## ► Alvim Renseanlegg

Gatedalen. Uavhengig kvalitetssikring av områdestabilitet etter NVE-veileder 1/2019

Kontrollrapport

Oppdragsnr.: 52105188 Dokumentnr.: 52105188-02.T2.RIG.E2.R.003 Versjon: J02 Dato: 2022-08-26

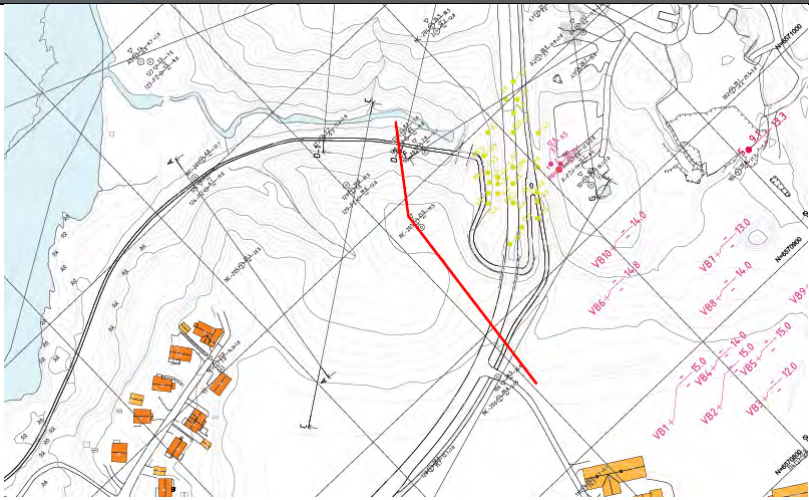
Punkt	Tittel	Kontrollert innhold i underlag fra PRO	Referanse til NVE 1/2019	Norconsults kommentar	Nivå
				 <p><b>Valg av beregningsnitt</b>                      Når det gjelder valg av beregningsnitt mener vi det kan være rom for noen justering av plassering og noen ekstra snitt, se figur under. Rv. 22 sin stabilitet og påvirkning på områdestabiliteten bør dokumenteres. Mot nord (selv om det blir kortere til berg) er det behov for å avklare stabiliteten av løsmassene over berg for å kunne avgrense sonen mot nord. Basert på resultater i foreslått snitt kan det bli behov snitt enda lenger nord enn vist for å avgrense sonen mot nord.</p>
